Rapport visitatie 1mei 2019

Westervoort

Advies van het Kenniscentrum Groen & Handicap betreffende de bereikbaarheid, de toegankelijkheid en het gebruik van voorzieningen van het natuurgebied (voormalige stortplaats) bij de gemeente Westervoort voor mensen met een lichamelijke beperking.

Overzicht terrein

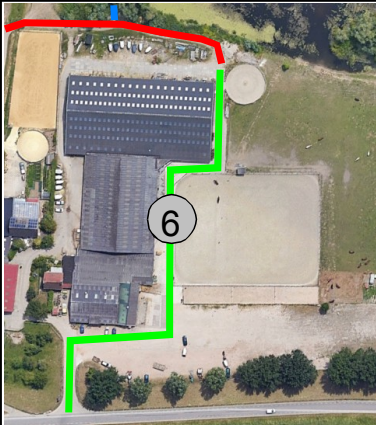
Het gebied bestaat uit een voormalige stortplaats (een berg) en is bereikbaar via drie toegangspaden. Vanaf de parkeerplaats (1) bij de voetbalvereniging AVW'66 over een smal graspad achter een wooncomplex voor senioren. Vanaf een manege (7) en vanaf een parkeerplaats aan de Rivierweg (9). De toegang Rivierweg bevindt zich meer dan 1 km van de woonwijken in Westervoort en is vanuit Westervoort voor wandelaars bereikbaar over een fietspad door een industriegebied en langs een vrij drukke weg. Dit is voor voetgangers geen aantrekkelijke wandelroute. Voor automobilisten en fietsers is de ingang Rivierweg snel en makkelijk te vinden. Het wandelpad rond de berg is ca 1,5 km lang. Het huidige pad is ongeschikt voor een rollator, rolstoel of scootmobiel. Er loopt een slingerend pad ca 400 m lang naar de top van de berg. De laatste 150 m (17) is zeer steil. Een rondje met aansluitend pad zal ca 2,5 km lang zijn. Een deel van het pad loopt langs een toekomstig opslagterrein (15). Wij vragen ons af of dit aantrekkelijk is voor een wandeling door de natuur ?

1.	In de Dorpsstraat is een toegankelijke bushalte 'halte Westervoort, Dorpsstraat/ Hamersetstraat'. De afstand tot het mogelijke startpunt bij de parkeerplaats van voetbalclub AVW'66 is ca 250 m.		1.1.	<ul style="list-style-type: none"> Voldoet. 	Green

2.	Op de parkeerplaats (1) van voetbalclub AVW'66 zijn meerdere algemene gehandicapten parkeerplaatsen.		2.1.	<ul style="list-style-type: none"> Voldoet. 	Green

3.	Op het terrein van de manege (7) is een parkeerplaats met ruimte voor het aanbrengen van een algemene gehandicaptenparkeerplaats.		3.1.	<ul style="list-style-type: none"> Wanneer de manege een startpunt van de route wordt adviseren wij om hier een algemene gehandicaptenparkeerplaats aan te leggen. Voor de inrichtingseisen zie 'Voetpaden voor iedereen'. 	Red

4.	Vanaf de Rivierweg (18) is een toegang met een kleine parkeerplaats. 	4.1.	<ul style="list-style-type: none"> Breng een algemene gehandicaptenparkeerplaats aan. 	Red
Toegangspad vanaf AVW'66

5.	Op de parkeerplaats (1) ontbreekt een vrij liggend voetpad. De markering van de parkeerplaats is niet onderbroken waardoor de doorgang door geparkeerde auto's voor voetgangers versperd kan worden. 	5.1.	<ul style="list-style-type: none"> Voorzie de parkeerplaats bij de aansluiting met het voetpad van een wit kruis. 	Red

6.	Bij het toegangspad (3) ontbreekt een geschikt oprit. 	6.1.	<ul style="list-style-type: none"> Breng een oprit aan (helling flauwer dan 1:10). 	Red

() = geeft locatie op de plattegrond aan.		Essentieel voor toegankelijkheid		
		Urgent maar van iets lagere orde		
		Minder urgent		
		Voldoet al		
		Geen opmerking/geen prioriteit		
No	Onderwerp	no	Advies	Prioriteit
	<p>Het toegangspad (4) bestaat uit een smal verhard pad en een grasstrook. Het verharde pad is te smal voor een toegankelijk pad.</p> 	6.2.	<ul style="list-style-type: none"> Breng een toegankelijk pad aan. Voor de duurzaamheid gaat de voorkeur uit naar een verhard pad in plaats van een halfverharding. Een halfverharding zal in deze situatie heel veel onderhoud vragen. 	
	<p>Vervolgens bestaat het pad (4) uit een gras pad. Gras is ongeschikt voor een toegankelijk pad.</p>

7.	<p>Pad (5) bestaat uit zand en is niet toegankelijk. Omdat dit pad door agrarische voertuigen bereden wordt is een halfverharding ongeschikt.</p> 	7.1.	<ul style="list-style-type: none"> Breng een verhard toegankelijk pad aan.

() = geeft locatie op de plattegrond aan.		Essentieel voor toegankelijkheid			
		Urgent maar van iets lagere orde			
		Minder urgent			
		Voldoet al			
		Geen opmerking/geen prioriteit			
No	Onderwerp	no	Advies	Prioriteit	
Toegangspad vanaf de Manage					
8.	Op het terrein van de manege ligt een redelijk toegankelijk pad (6).		8.1.	<ul style="list-style-type: none"> Voldoet. 	
9.	De ontvangst ruimte van de manege is bereikbaar via een geschikte helling. De toegangsdeur heeft een drempel van ca 10 cm hoogte.		9.1.	<ul style="list-style-type: none"> Wanneer de ontvangstruimte van de manege onderdeel wordt van een toegankelijke route dient de drempel verwijderd te worden. Drempels mogen maximaal 20 mm hoog zijn.

() = geeft locatie op de plattegrond aan.		Essentieel voor toegankelijkheid		Red	
		Urgent maar van iets lagere orde		Yellow	
		Minder urgent		Blue	
		Voldoet al		Green	
		Geen opmerking/geen prioriteit		White	
No	Onderwerp	no	Advies	Prioriteit	
10.	Het toegangspad vanaf de manege (8) bestaat uit een hobbelig gras/zand pad en is niet toegankelijk. Omdat dit pad door agrarische voertuigen bereden wordt, is een halfverharding ongeschikt.		10.1	<ul style="list-style-type: none"> Breng een verhard toegankelijk pad aan. 	Red
Toegangspad vanaf Rivierweg					
11.	Het toegangspad (10) is ongeschikt voor rolstoelen.		11.1	<ul style="list-style-type: none"> Breng een vlak verhard of halfverhard pad aan. 	Blue

12.	De ondergrond van de parkeerplaats (10) bestaat uit een stevige hobbelige ondergrond. Deze ondergrond is bereikbaar met een rolstoel mits de afstand beperkt is tot enkele meters.		12.1	<ul style="list-style-type: none"> Zorg dat het toekomstige rolstoeltoegankelijke pad aansluit op de toekomstige algemene gehandicaptenparkeerplaats. 	Geel

12.2	<ul style="list-style-type: none"> Zorg dat de begroeiing op de parkeerplaats laag blijft door zeer regelmatig te maaien. 	
13.	Het toegangspad vanaf de parkeerplaats (12) is steil en ongeschikt voor rollator en rolstoelgebruikers. Om het hoogteverschil van 2 m te overbruggen is officieel een helling nodig met een lengte van 40 m. Voor elektrische rolstoelen en scootmobielen mag de helling iets steiler zijn.		13.1	<ul style="list-style-type: none"> Zorg dat de helling van het toegangspad flauwer is. Wij adviseren om de helling bij voorkeur 40 m maar in elk geval niet korter dan 30 m te maken. 	Geel

14.	Dit pad (9) wordt door agrarische voertuigen bereden. Een halfverharding is ongeschikt.		14.1	<ul style="list-style-type: none"> Breng een verhard toegankelijk pad aan of Wanneer er geen voertuigen en paarden van dit pad gebruik maken is een halfverharding geschikt. 	Red
Pad rond de voormalige afvalberg

15.	Pad (11) Dit graspad is ca 2 m breed en bevindt zich op een smalle dijk. Door de hoge ligging wordt het regenwater afgevoerd en verwachten wij dat een halfverharding tot de mogelijkheden behoort.		15.1	<ul style="list-style-type: none"> Zorg dat het pad berijdbaar is door een verharding of een halfverharding aan te brengen. 	Red

16.	Pad (13) Dit deel van het pad is aangebracht onderaan de berg. Het is de vraag of halfverhardingen op deze plaats toepasbaar zijn in verband met de afvoer van regenwater. Het dijkje is smal en ongeschikt om een pad aan te brengen. Ook het verbreden heeft weinig zin omdat het dijkje vanaf (15) niet beschikbaar is om een pad aan te brengen.		16.1	<ul style="list-style-type: none"> Breng een verhard pad aan. 	Yellow

17.	Bij (14) heeft het pad een vrij steile helling.		17.1	<ul style="list-style-type: none"> Probeer het toekomstige pad zo aan te brengen dat de hellingshoek zo flauw mogelijk is. 	Yellow

() = geeft locatie op de plattegrond aan.		Essentieel voor toegankelijkheid	Red		
		Urgent maar van iets lagere orde	Yellow		
		Minder urgent	Blue		
		Voldoet al	Green		
		Geen opmerking/geen prioriteit	White		
No	Onderwerp	no	Advies	Prioriteit	
Pad naar de top					
18.	Het eerste deel van het pad (16) is steil maar deze hellingshoek is voor elektrische rolstoelen en scootmobielen berijdbaar. Het pad is niet vlak en te smal en daardoor ongeschikt.		18.1	<ul style="list-style-type: none"> Zorg dat het pad over de volledige breedte vlak is en verwijder hobbels en kuilen. 	Yellow
19.	Het tweede deel van het pad (17) is veel te steil.		19.1	<ul style="list-style-type: none"> Breng het pad opnieuw aan en zorg dat het niet steiler is dan het eerste deel van het pad.

Gezien de problematiek en de onzekerheid die het aanbrengen van een halfverharding onderaan de berg met zich meebrengt en de onaantrekkelijke uitstraling van de opslagplaats (15) adviseren wij om de toekomstige wandelroute te beperken tot een wandeling rond de kleigaten en slechts één kant van de berg.
